Afdeling Bestuursadvisering
Onderwerp Vragen nav commissie Beheer en Verkeer

Ons kenmerk BD 11.2755828

Datum **27 SEP 2011** Uw brief
van

FIETSRUTE NOORDZIJDE PLATAANLAAN

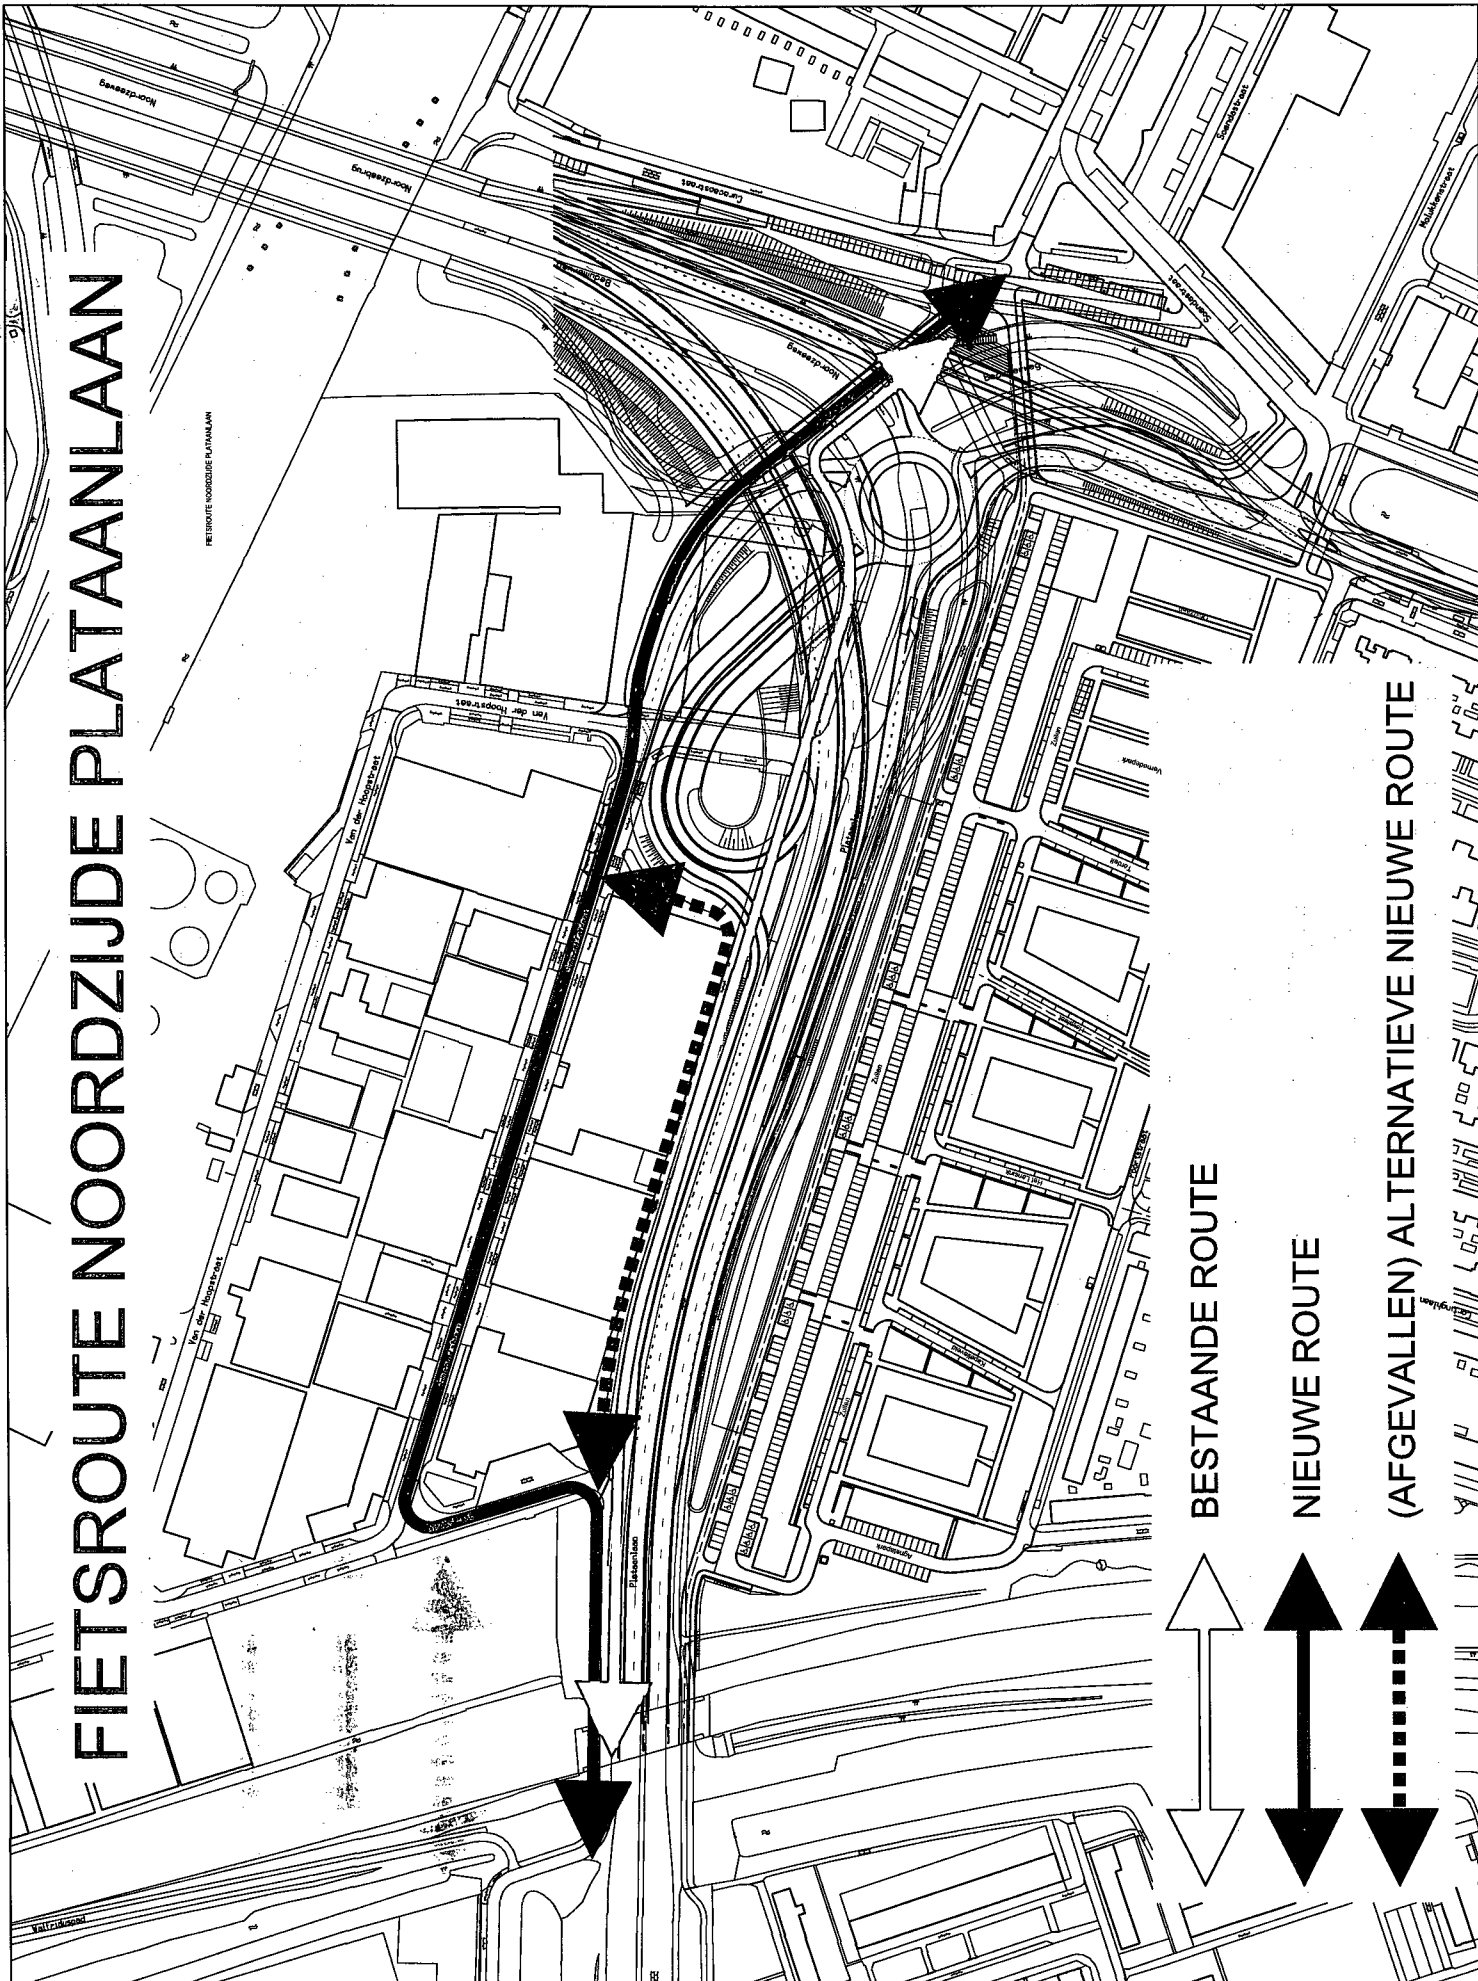
Tijdens de raadsie B&V is door u de vraag gesteld wat de reden is dat het fietspad ten noorden van de NRG (ter hoogte van bedrijventerrein De Hoogte) komt te vervallen. Daardoor zouden fietsers straks enige vertraging ondervinden op hun route. In de bijlage vindt u een tekening.

Als gevolg van de ongelijkvloerse aansluiting De Hoogte/Bedumerweg verandert de bestaande koppeling voor fietsers tussen het bedrijventerrein en de Indische Buurt. Deze schuift iets op richting het noorden en loopt via de Smirnovstraat. Dat betekent dat het voor de fietser qua afstand niet uitmaakt welke oplossing er was gekozen, omdat hij, komend uit de Indische Buurt direct linksom, of (zoals in ons ontwerp) later linksom dezelfde knik moet maken om de route onder het spoor te vervolgen.

De reden dat het fietspad niet is ingebracht in het ontwerp is dat er geen ruimte meer voor was en het een sociaal onveilige situatie zou opleveren. De plek waar een fietspad zou moeten worden aangelegd is voor een deel ingeruimd voor het bomenplan. Daarnaast heeft de ringweg meer ruimte nodig omdat hij hoger komt te liggen en er ruimte nodig is voor een talud. We denken daarbij dat een fietspad op die plek voor de fietser een onprettige situatie zou opleveren, doordat de ringweg straks zoals gezegd een paar meter hoger komt te liggen, fiets je tussen de 'muur' van de ringweg en de achterkant van het bedrijventerrein.

Tot slot, zoals ook als ambitie in het meerjarenprogramma V&V is aangegeven, is onze ambitie om de fietsroute langs het spoor verder door te trekken, de stad in. Op dat moment hoeven fietsers van Winsum naar het centrum niet meer via het bedrijventerrein te rijden, maar rijden ze over de ringweg naar hun bestemming. In die zin is het door u geschetste probleem hopelijk tijdelijk.
